（仮称）留萌北部広域風力発電事業
環 境 影 響 評 価 方 法 書
補 足 説 明 資 料

令和 5 年 1 0 月

風力部会 補足説明資料 目次

図 10 (1) 天塩遠別沿岸地区、北里牧場地区における水質調査地点の流域

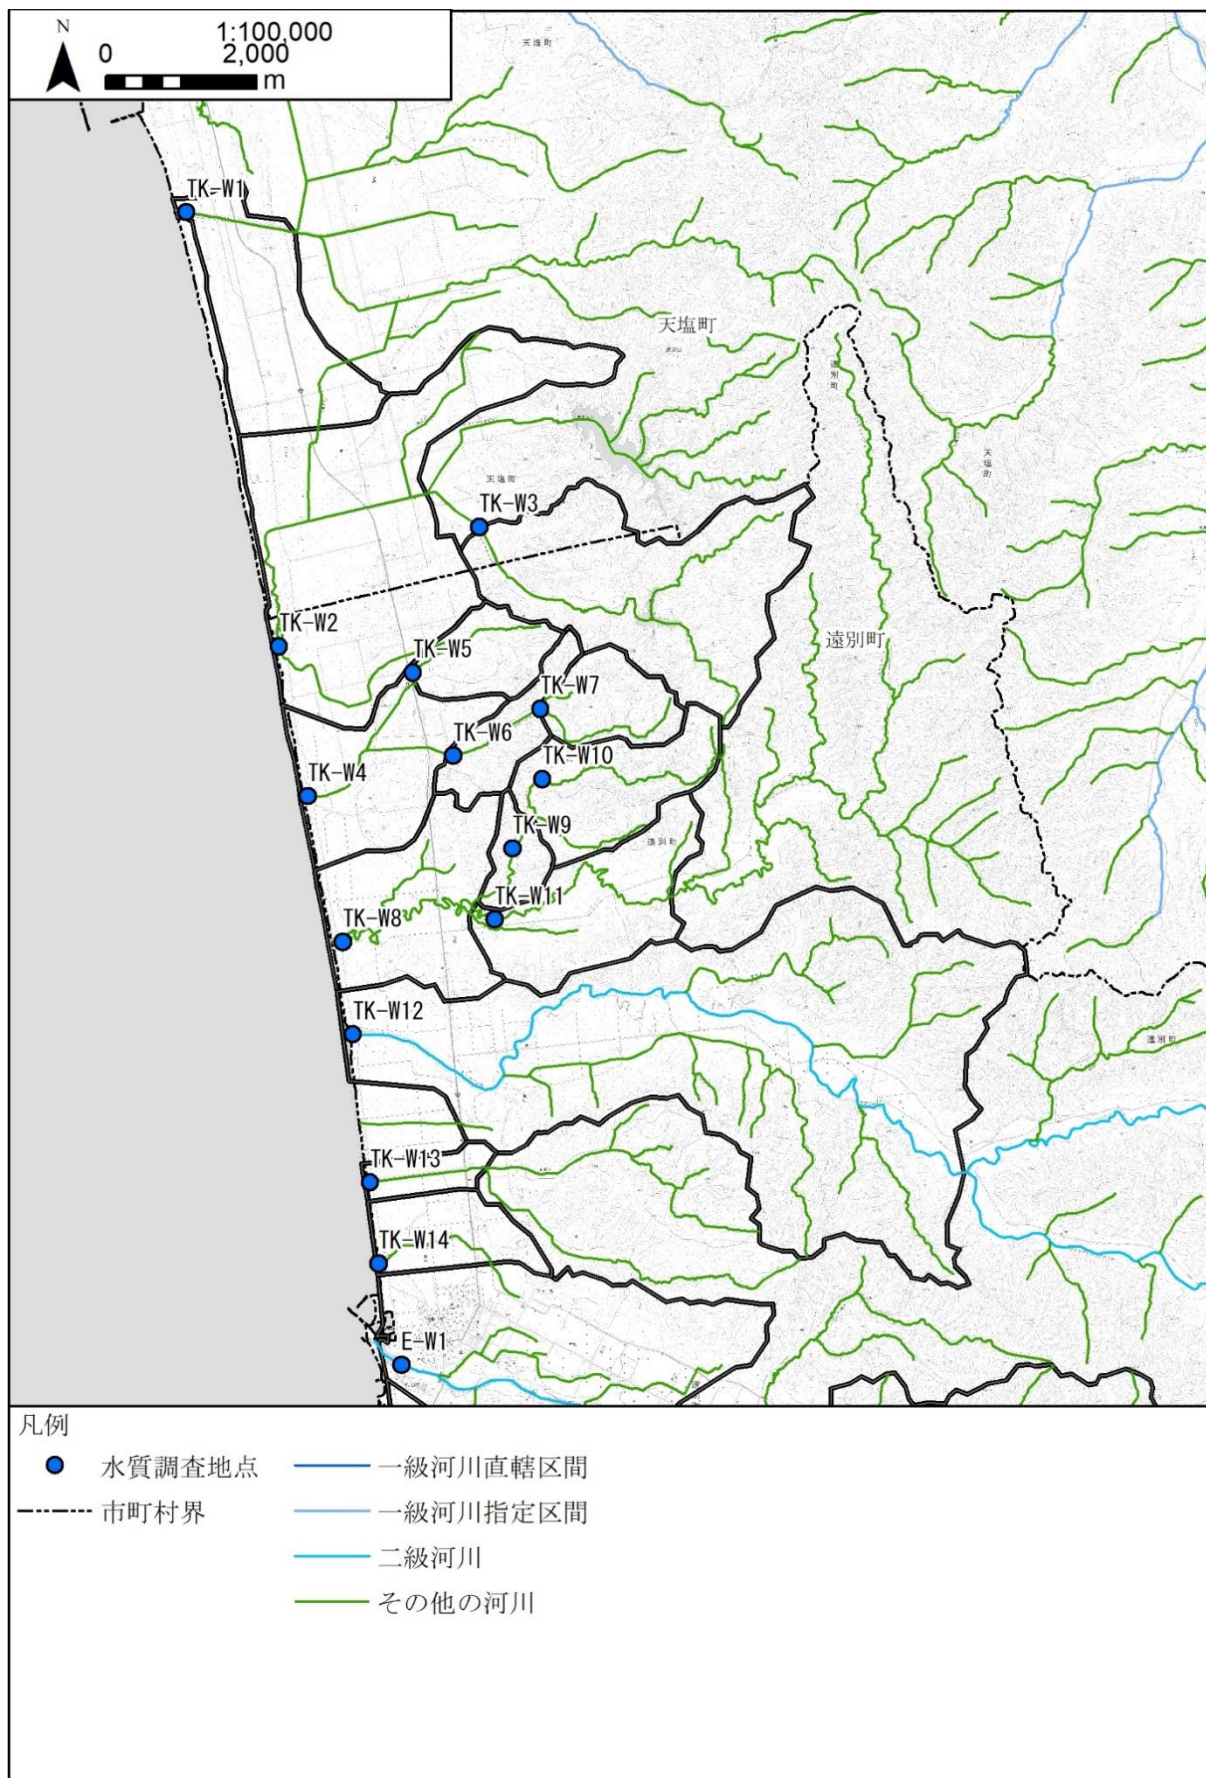
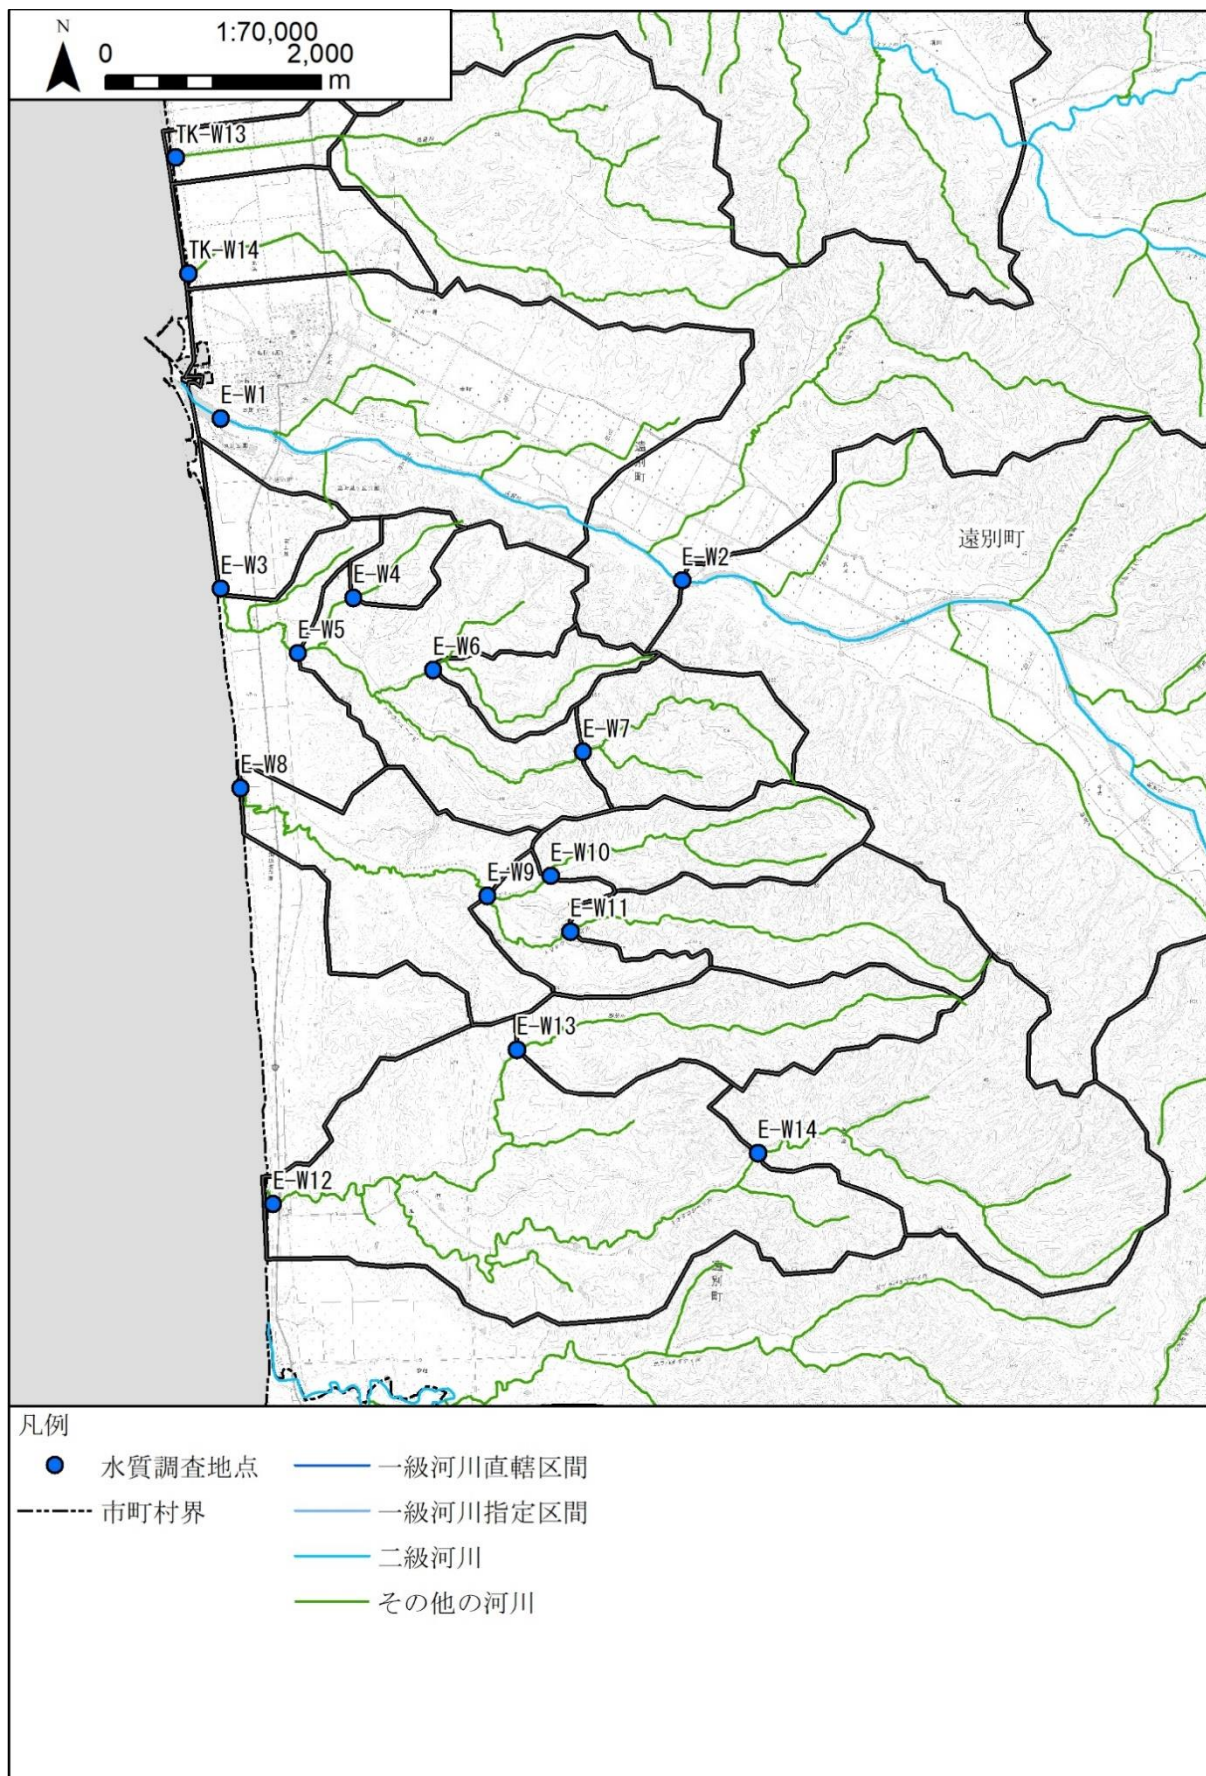
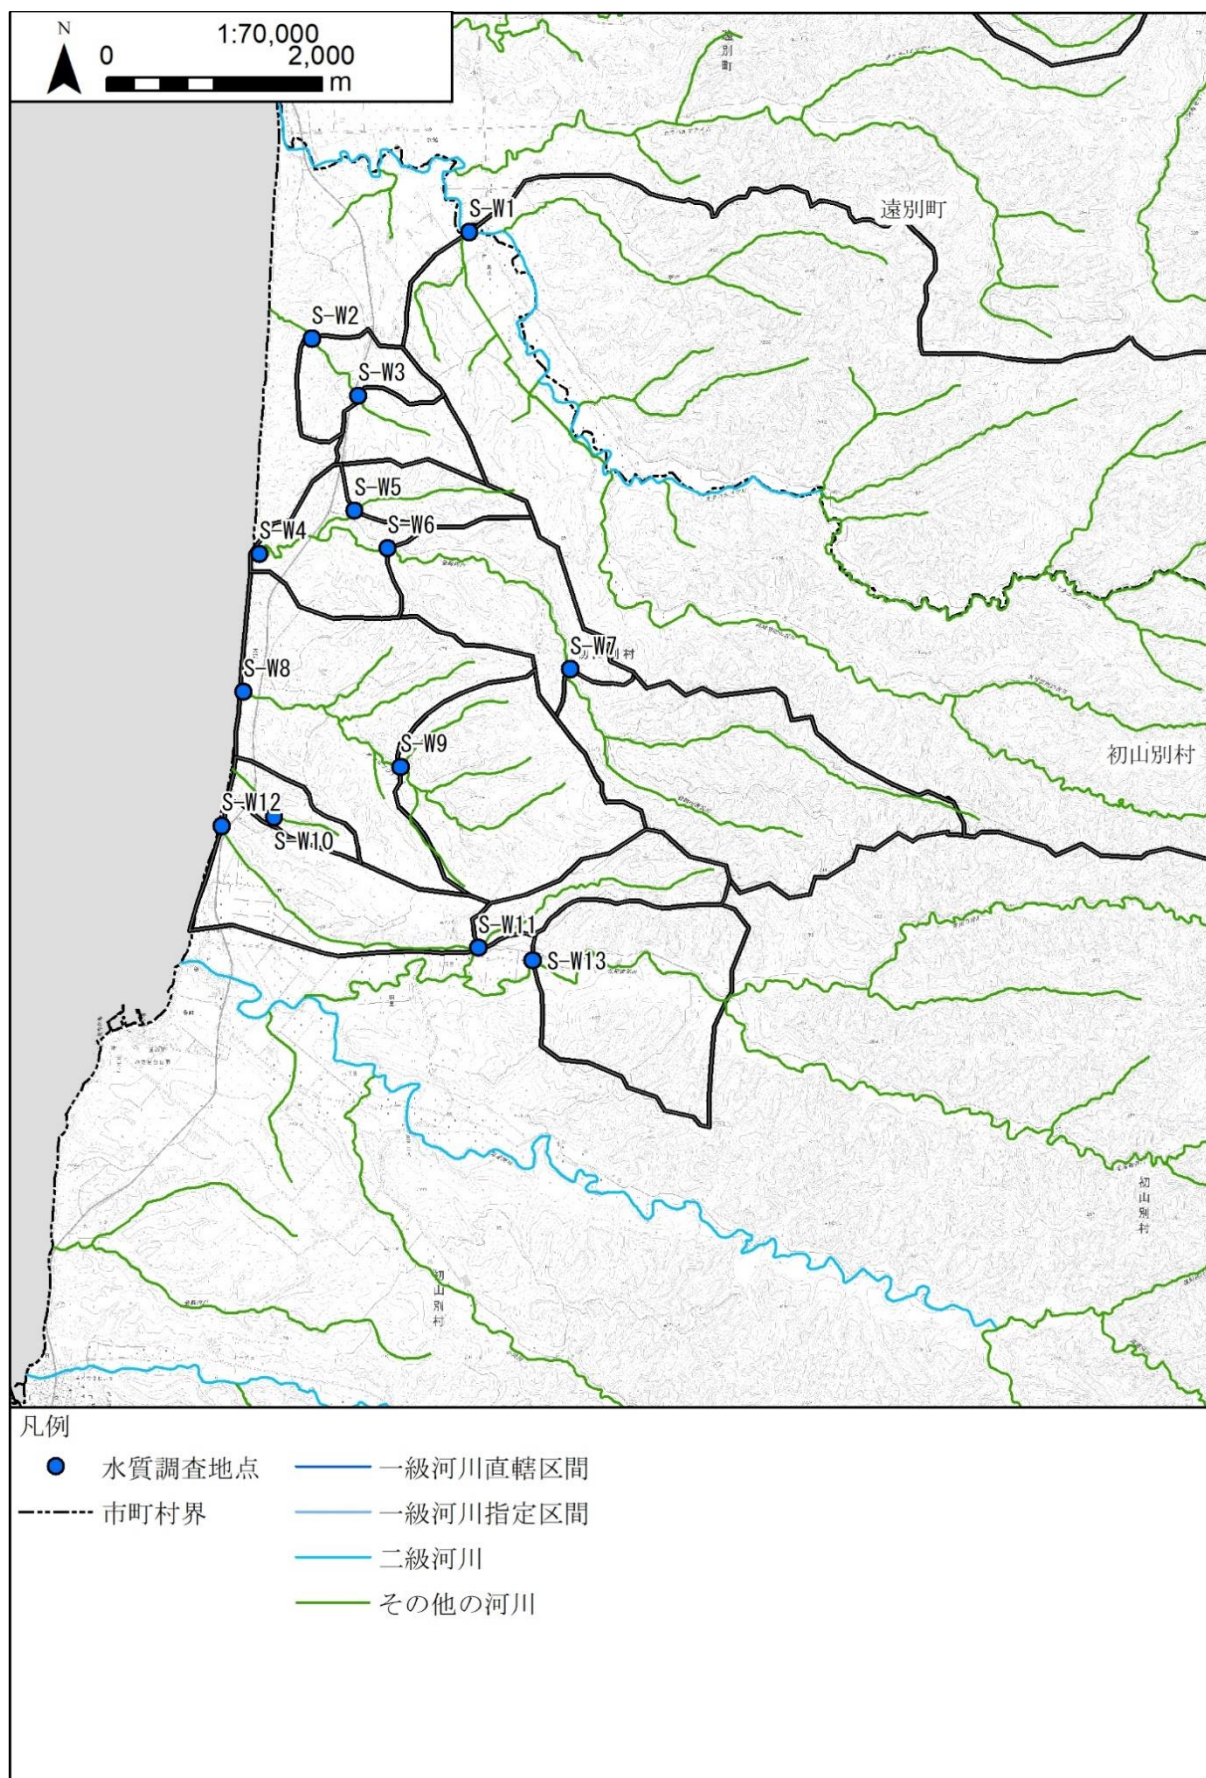
- ① 流域の色分けの凡例がありません。説明をお願いします。
- ② 調査地点毎の集水域を示してください。
- ③ 搬入路工事やアクセス道路工事に伴う濁水発生可能性がある場合には、道路工事業ードからの排水箇所を考慮し、必要な場合は水質調査地点の追加をお願いします。

14の各水質調査点ごとに集水域を示してください。それらの集水域が風車の設置検討範囲の全域を可能な限り網羅するように調査点を設定する必要があると思います。

- ①流域の色分けは区分した流域を見やすくするために色付けしたものであり、色には特に意味はありません。流域界のラインのみでは範囲が見にくいと判断し、色分けしています。
- ②地点ごとの集水域は次ページ以降の図 10 (1)～(3)に示すとおりです。
- ③工事計画が現時点では未確定のため具体的な排水地点をお示しすることはできません。なお、工事の詳細が確定した時点で排水計画を確認し、現在の調査地点では工事個所の流域の濁りを反映できないなど、現在の調査地点で不足すると判断した場合には調査地点を追加します。

地点ごとの集水域は次ページ以降の図 10(1)～(3)に示すとおりです。

図 11(2) 天塩遠別沿岸地区、北里牧場地区における風車の影の調査範囲

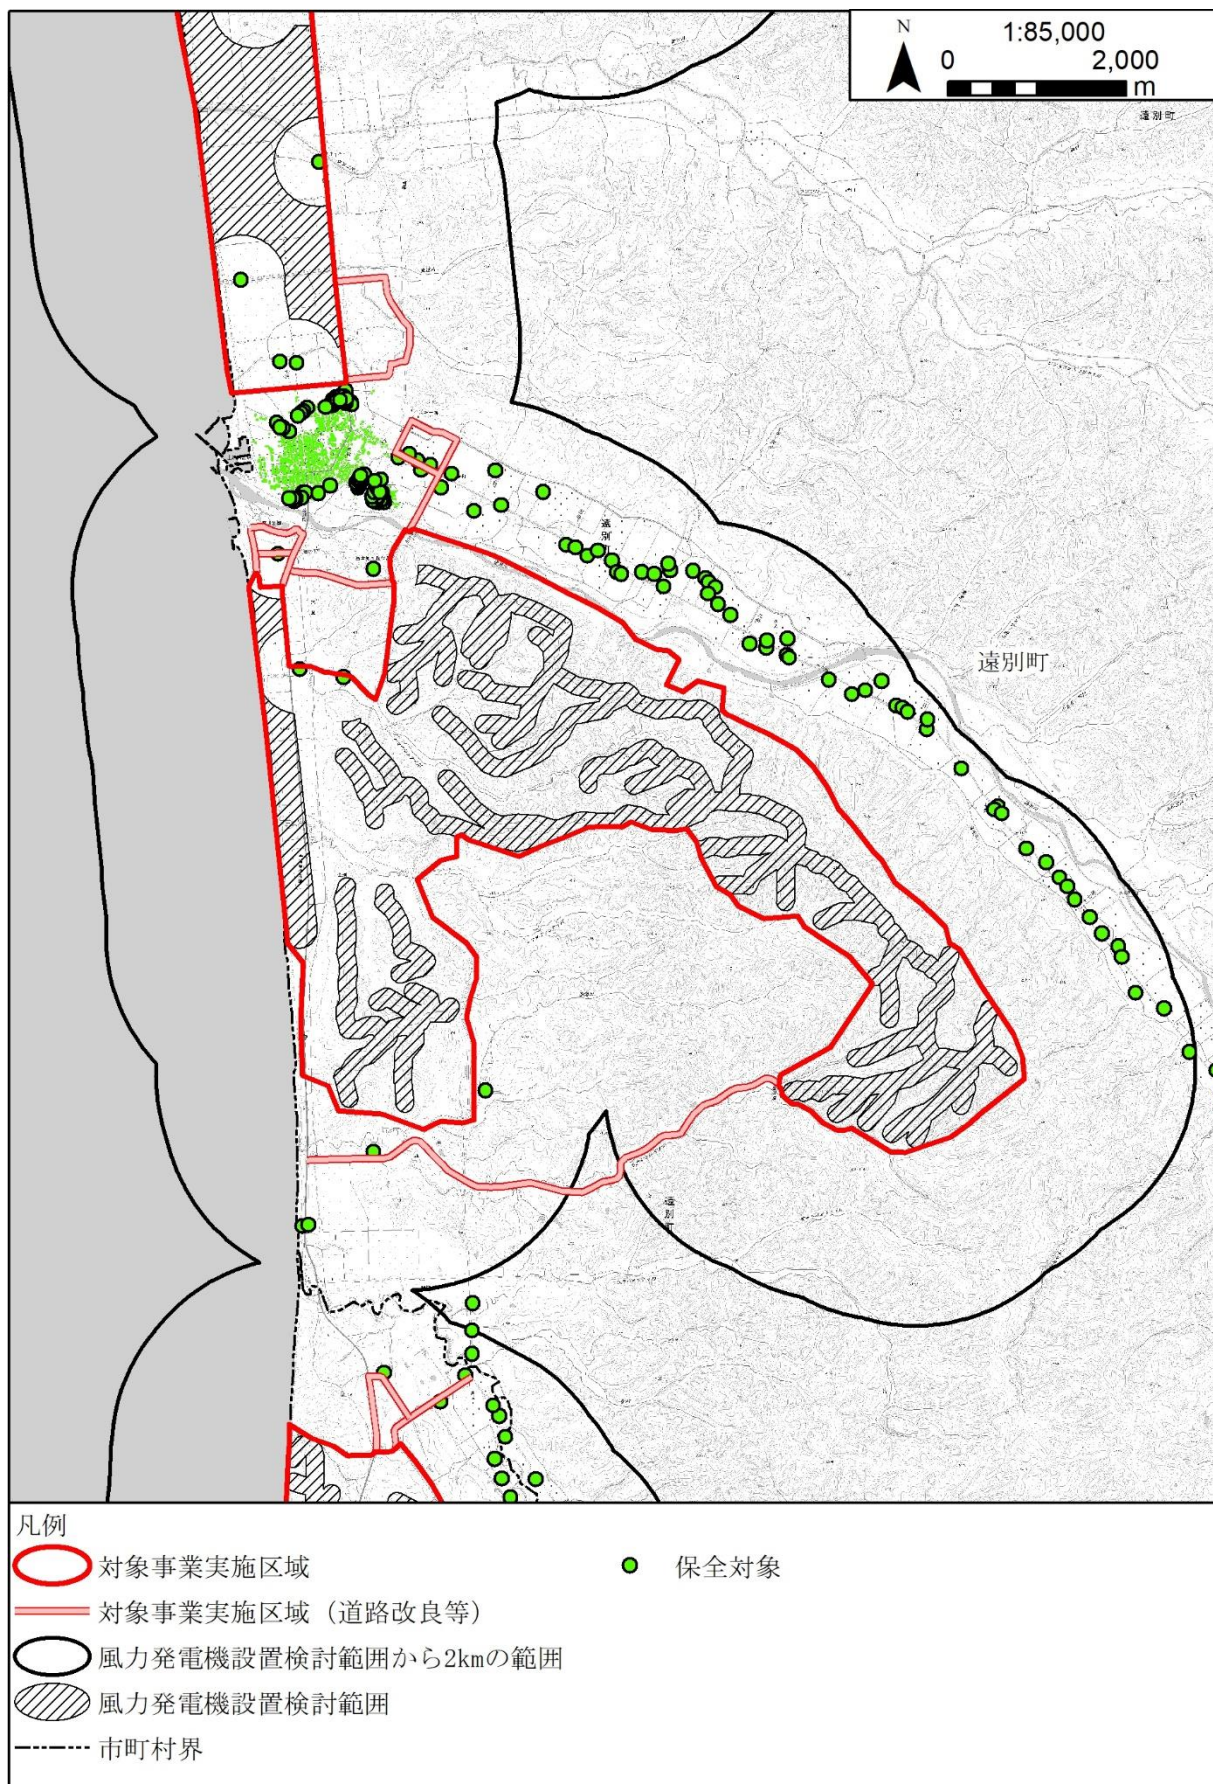
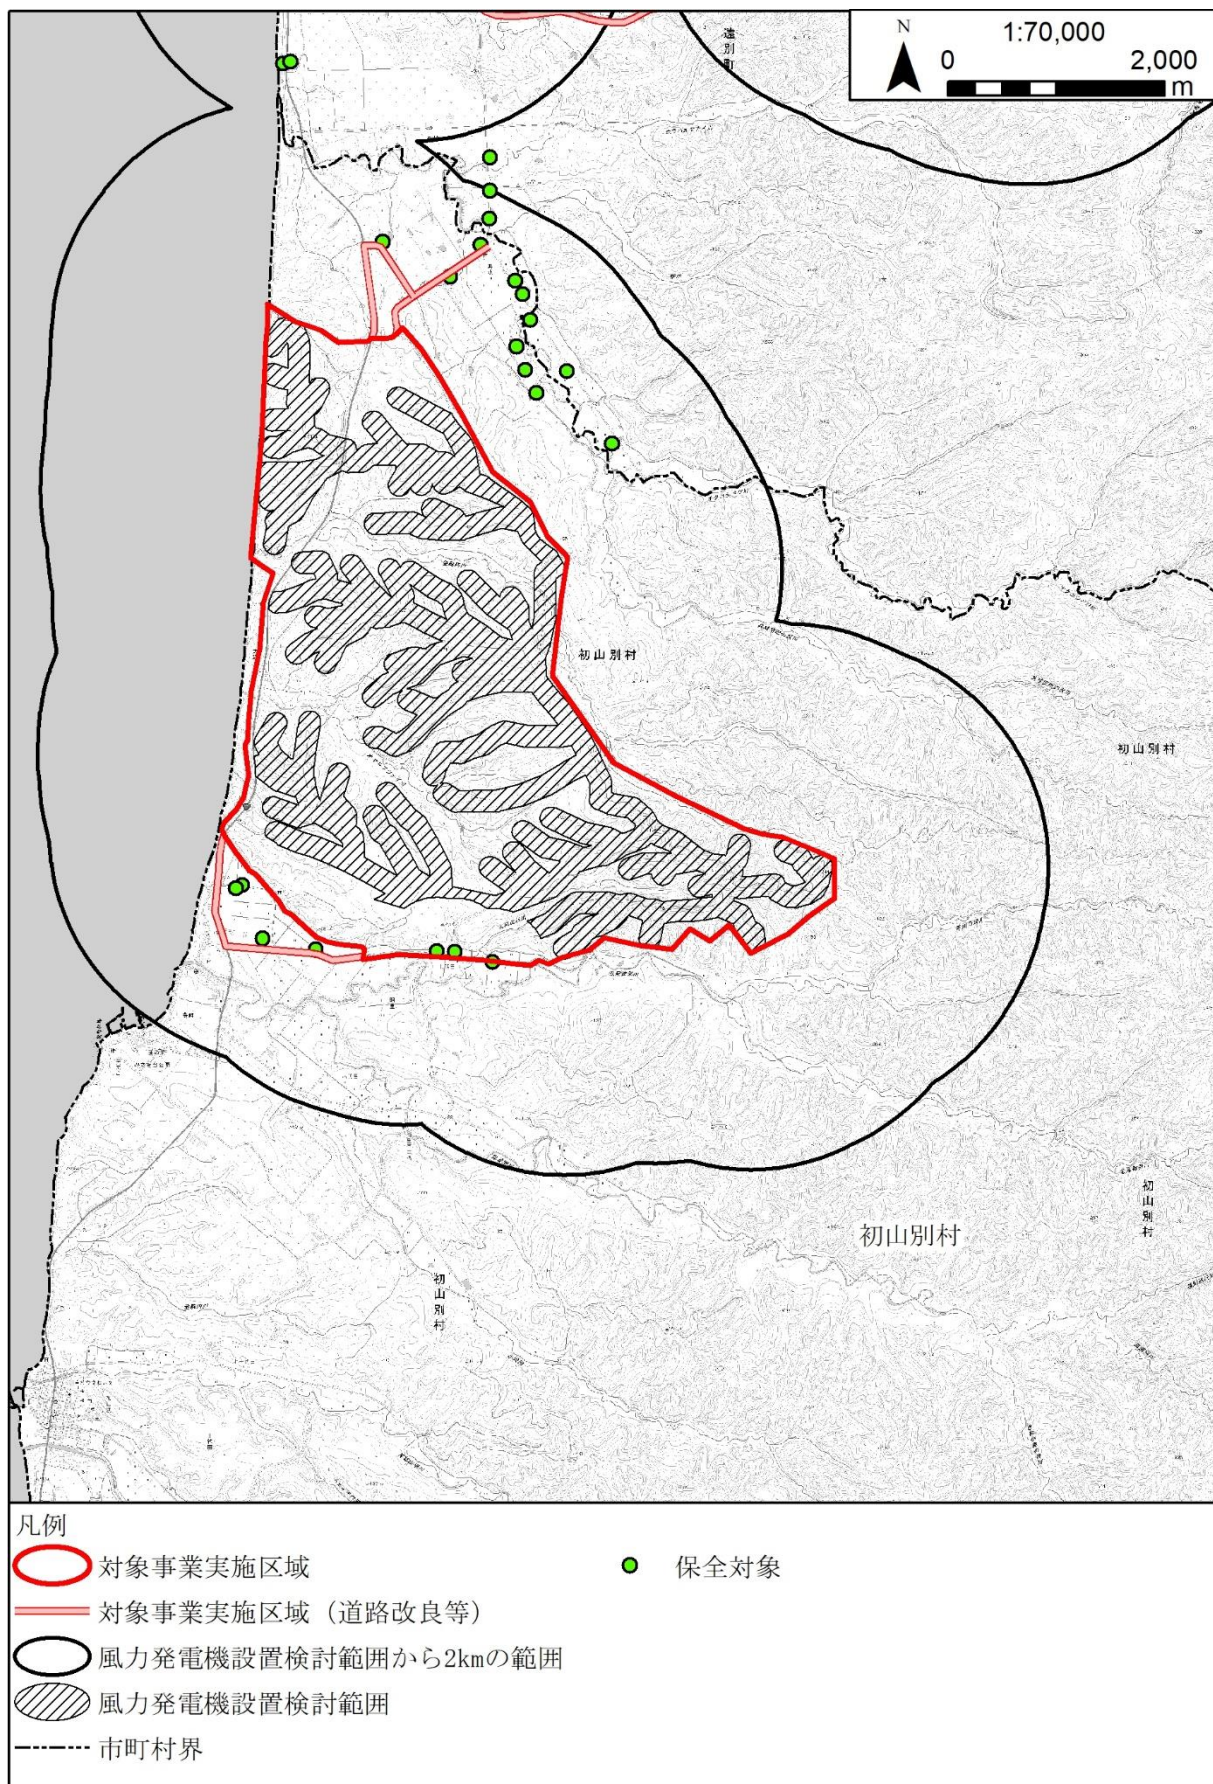
調査地域と民家の分布状況がわかる図を示してください。また、ユーラス天塩ウインドファームおよびユーラス遠別ウインドファームは累積的影響の対象であるという理解でよいですか(388ページ)。

調査地域及び民家の分布状況は図 11 に示すとおりです。なお、調査地域については、現時点では風力発電機設置検討範囲より 2km を想定しておりますが、今後、設置する風車の諸元を踏まえ、必要に応じてより広範囲に変更いたします。
